**Renouvellement et extension
d'une carrière de sables et
graviers
Exploitation d'une installation de
concassage criblage et d'une
ISDI**

Communes : Larreule et Maubourguet (65)

Avis de la MRAe et réponses

**CR 2424
Avril 2021**

Carte qui présente la fin de l'extraction de la zone d'extension et la première phase du réaménagement- après 25 ans- extrait de l'étude d'impact page 614 -source Geoportail – réalisation SOE

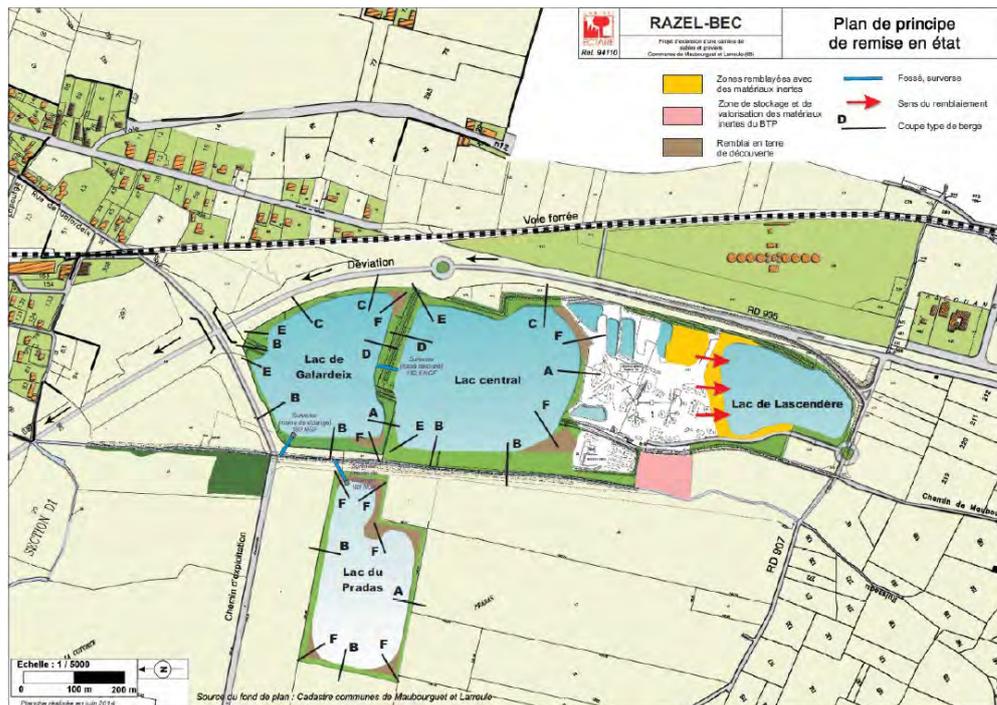
La MRAe évalue que le dossier ne comporte pas à la démonstration que le remblaiement complet du site après la fin d'extraction de matériaux constitue la solution de moindre impact environnemental compte tenu des sensibilités naturalistes. En effet, la MRAe note qu'à la fin de la période d'activité sur la zone, la surface demeurant en plan d'eau s'en trouvera réduite par rapport à l'autorisation actuelle.

Elle constate également que pour la zone d'extension de la carrière (alors que l'extraction offre de nombreuses possibilités d'aménagement de plans d'eau) le pétitionnaire fait le choix de procéder au comblement complet des zones extraites pour un retour à un usage agricole. Ainsi, à la fin de l'activité extractive et d'ISDI, la zone d'étude se trouvera amputée d'environ 2 ha de plan d'eau qui constitue autant de perte de milieux favorables pour la faune. La MRAe considère qu'il convient d'examiner des solutions alternatives au réaménagement final proposé afin de déterminer si la solution présentée est la plus favorable à l'échelle du site pour l'environnement.
